L.dz. 1216 /2016

DOTYCZY PRZETARGU NIEOGRANICZONEGO:

„Budynek magazynowy z funkcją administracyjną wraz z układem drogowym i infrastrukturą techniczną”.

Zamawiający – Port Lotniczy Gdańsk Sp. z o.o. przekazuje odpowiedzi na pytania, które wpłynęły od Wykonawców.

Pytanie nr 104

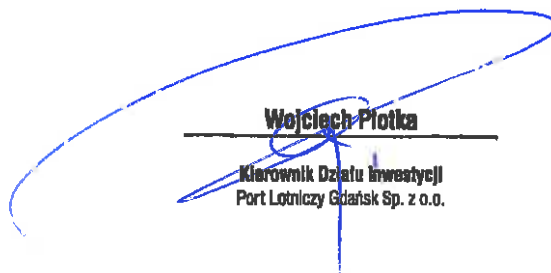
Prosimy o informację czy jest wyznaczona trasa połączenia SSP z istniejącym budynkiem? Prosimy o podanie lokalizacji, ew. długości trasy do pomieszczenia CSP Lotniska, pom. rozdzielni oraz serwerowni w istniejącym budynku.

Odpowiedź : Centrum Bezpieczeństwa lotniska znajduje się na piętrze II w terminalu nr 2. Odległość projektowanej centrali SSP od Centrum wynosi 1,5km po trasie istniejącej i projektowanej kanalizacji telekomunikacyjnej. Odległość projektowanej CSP do istniejącej CSP w przyległym budynku CARGO1 która to jest wpięta w ring z CSP w Centrum Bezpieczeństwa wynosi około 70m
